2010.8 株式会社自研センター

*No.J-321 トヨタ ハイラックスサーフ2003年2月(RZN210W,215W,VZN210W,215W,KDN215W系)を下記の通り訂正いたします。

P.94 防錆剤塗布箇所

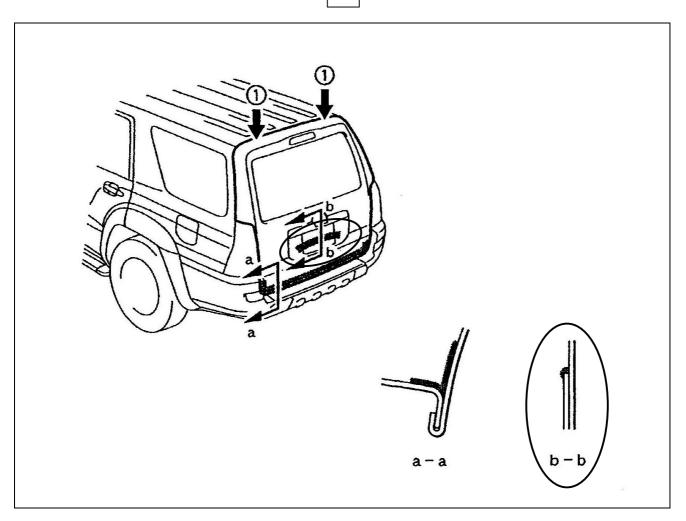
防錆剤塗布箇所に誤りが有ったため、差し替え願います。

〇:誤り箇所
